AANVULLING AANVRAAG OMGEVINGSVERGUNNING

Gewijzigde plattegrond eerste verdieping - gewenste situatie

Locatie	Derpsestraat 1d te Deurne
Aanvraag	Functiewijziging eerste verdieping van kantoor naar één zelfstandige woonfunctie
Geadresseerde	Gemeente Deurne, t.a.v. [REDACTED]
Datum	25 augustus 2026

GEWENSTE SITUATIE - EERSTE VERDIEPING schaal 1:100 bij afdruk op 100%

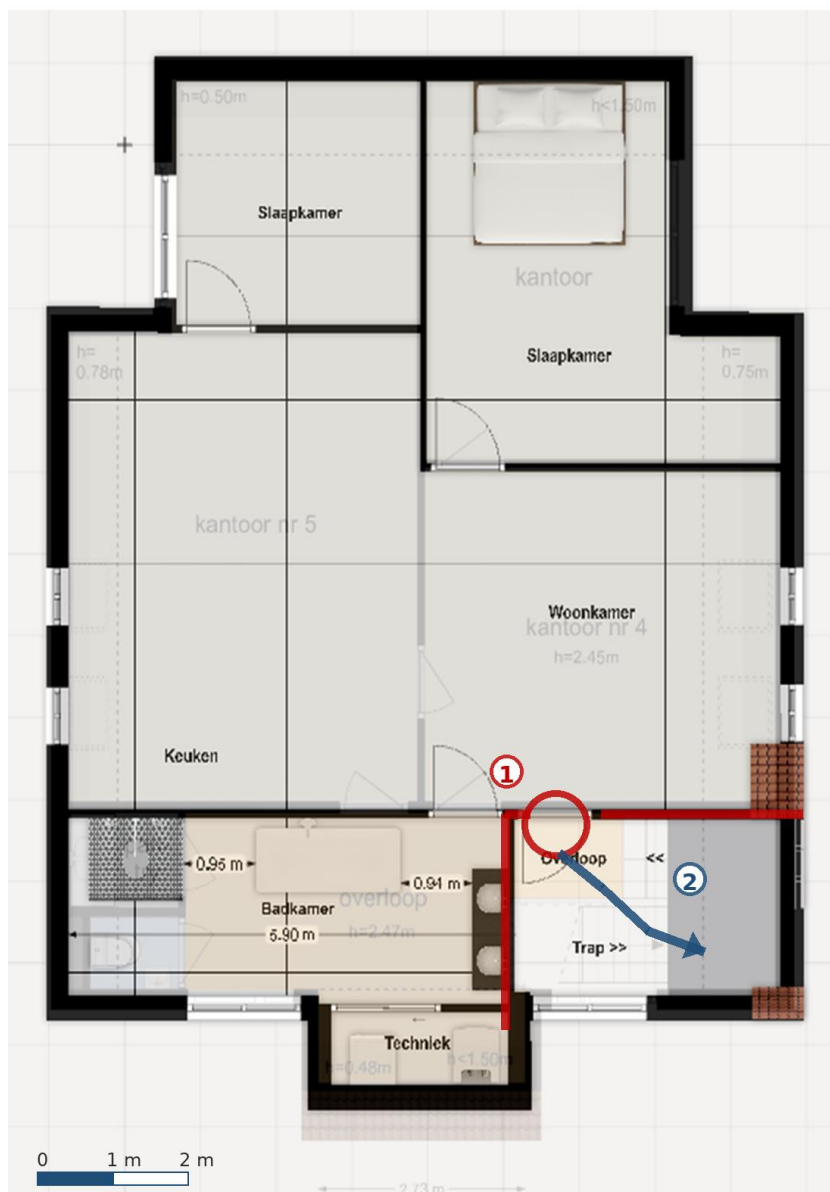
Naar aanleiding van uw e-mail voeg ik hierbij de gewijzigde plattegrond van de eerste verdieping toe, met de gewenste woningindeling, maatvoering en brandveiligheidsuitgangspunten.

- **Afzonderlijk brandcompartiment:** De woonfunctie op de eerste verdieping wordt afgescheiden van de kantoorfunctie op de begane grond. De bestaande verdiepingsvloer maakt deel uit van de scheiding; naden en leidingdoorvoeringen worden gecontroleerd en zo nodig brandwerend afgedicht.

- **Scheiding woning - trap/overloop:** Voor de ononderbroken scheidingsconstructie wordt uitgegaan van een WBDDBO van ten minste 30 minuten, of hoger als het rehtens verkregen niveau dat vereist, en rookdoorgang R200. De scheidingswanden sluiten brandwerend aan tot tegen de dakconstructie.

- **Deur en kozijn:** Deurblad, kozijn, beslag, afdichtingen en dranger worden als één aantoonbaar geschikte, beproefde en geclassificeerde constructie uitgevoerd. De toegangsdeur wordt bij brand zelfsluitend met een vrijloopdranger.

- **Vluchtroute en detectie:** De beoogde route loopt via de bestaande vaste trap en hoofdentree naar buiten. Binnen de woning worden rookmelders volgens NEN 2555 aangebracht in iedere besloten ruimte tussen een verblijfsruimte en de woninguitgang.

Om de ingreep beperkt te houden, verzoek ik u te bevestigen dat de bestaande vaste binnentrap en hoofdentree als vluchtroute kunnen blijven functioneren, uitgaande van de aangegeven woningscheiding. Een raam of sprong wordt niet als vluchtroute aangewezen; een externe vluchtrap en gevelwijzigingen worden niet voorgesteld. Aangrenzende constructies op de begane grond worden alleen waar noodzakelijk gericht opgewaardeerd.

- Voorgestelde WBDBO: ten minste 30 minuten; hoger indien het rechtens verkregen niveau of de definitieve toetsing dat vereist.
- Deurblad, kozijn, hang- en sluitwerk, opschuimende/rookwerende afdichtingen en dranger vormen één beproefde en geclassificeerde deur-/kozijnconstructie.
- De complete deur-/kozijnconstructie is aantoonbaar geschikt voor de toegepaste wand en de vereiste brandwerendheid.
- Deur zelfsluitend bij brand met vrijloopdranger, bijvoorbeeld met geïntegreerde of gekoppelde rookdetectie.
- Rookdoorgang woning naar besloten overloop/trap: R200 volgens NEN 6075; deurset met passende rookclassificatie.
- Scheidingswanden ononderbroken doorzetten en brandwerend aansluiten tot tegen de dakconstructie; alle naden en doorvoeringen systeemconform afdichten.

- Uitgangspunt: vanuit de woning via de aangegeven deur en de bestaande vaste trap naar de hoofdentree op de begane grond en vervolgens naar het aansluitende terrein.
- De bestaande binnentrap en hoofdentree blijven gehandhaafd; geen externe vluchtrap en geen gevelwijziging beoogd.
- Aangrenzende wanden en deuren op de begane grond worden in de toetsing betrokken en alleen waar noodzakelijk gericht opgewaardeerd.
- Een raam of sprong vanaf de eerste verdieping wordt niet als vluchtroute aangemerkt.
- Rookmelders conform NEN 2555 in iedere besloten ruimte op de route tussen verblijfsruimte en woninguitgang.
